***RAPPORT DE VISITE DE L'ETAT DES LIEUX DU BATIMENT ABRITANT
LA MUTUELLE DU COLLECTIF DES FEMMES POUR LA PROTECTION DE
LA NATURE SISE A NDAYANE***

RAPPORT DE VISITE

novembre 2013

L'ETAT DES LIEUX D'UN BATIMENT RDC SISE A NDAYANE POUR LE COMPTE DE WWF

III- PHOTOS ILLUSTRATIVES DE L'ETAT DES LIEUX

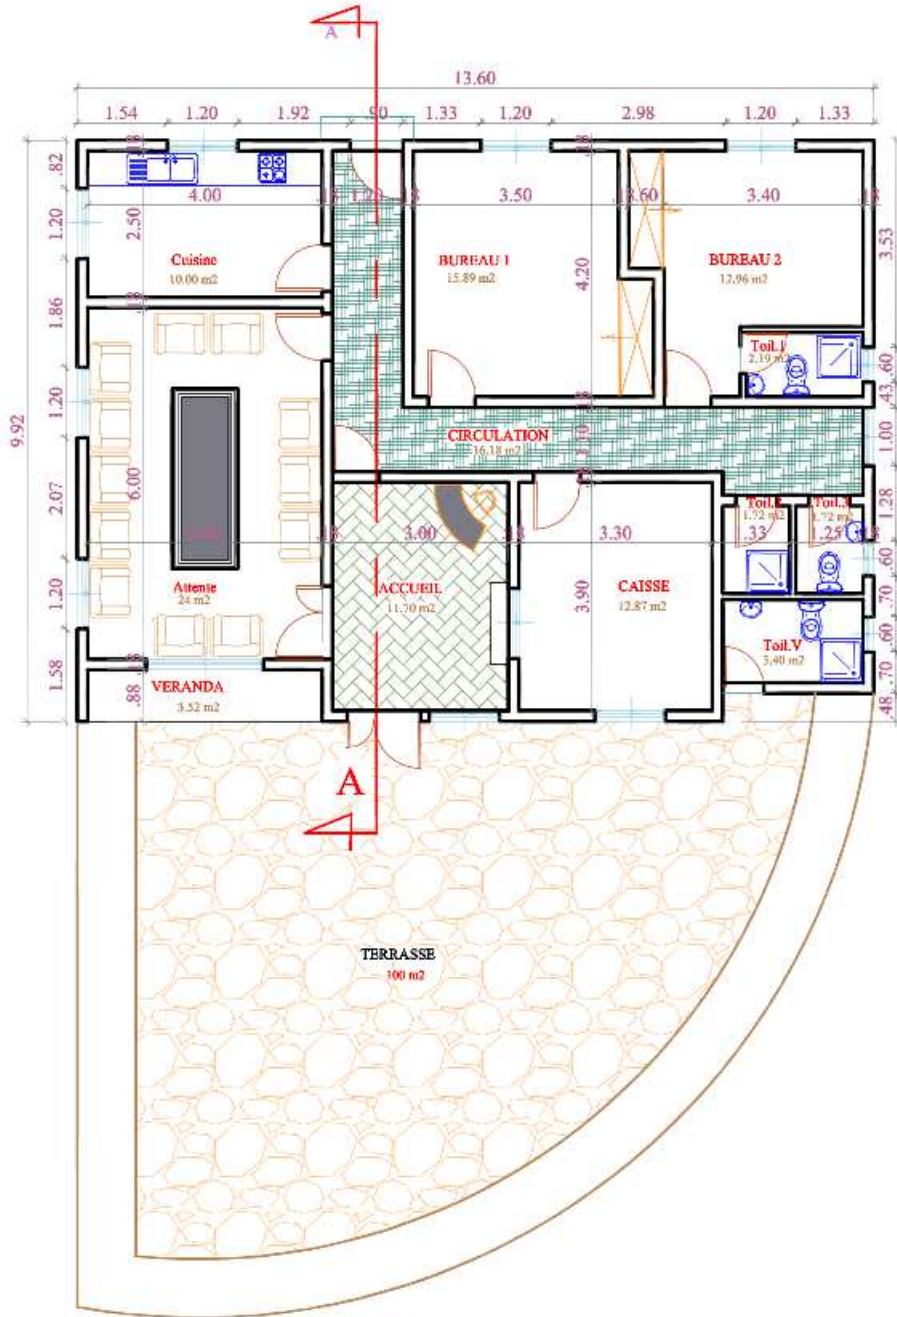
- *Toutes les amorces de poteaux ont des sections 20x20 (un poteau implanté sur chaque angle).*
- *Les attentes des aciers des poteaux sont insuffisantes (26cm au lieu de 40cm au minimum).*
- *Défaut d'enrobage des aciers en bordures de mer (2.5cm au lieu 5cm)*
- *Toutes les longrines aussi 20x30 et ont été coulés partiellement, sur 20cm au lieu de 30cm ; ce qui fait que tous les aciers de montage en partie supérieure des longrines sont en contact avec l'air marin.*
- *Les semelles sont de dimensions 100 x100.*

- *Débroussailler et nettoyer le terrain de même que les alentours.*
- *Faire un recouvrement des aciers attentes après brossage (brosse métallique).*
- *Remplacer les barres supérieures de montage au niveau des longrines.*

- Utiliser un film polyane sur toute la surface pour éviter d'éventuelles remontées capillaires des eaux.
- Faire le dallage au sol avec des barres de ha8 espacement 15x15.
- Faire filer une des deux longrines desservant les placards.
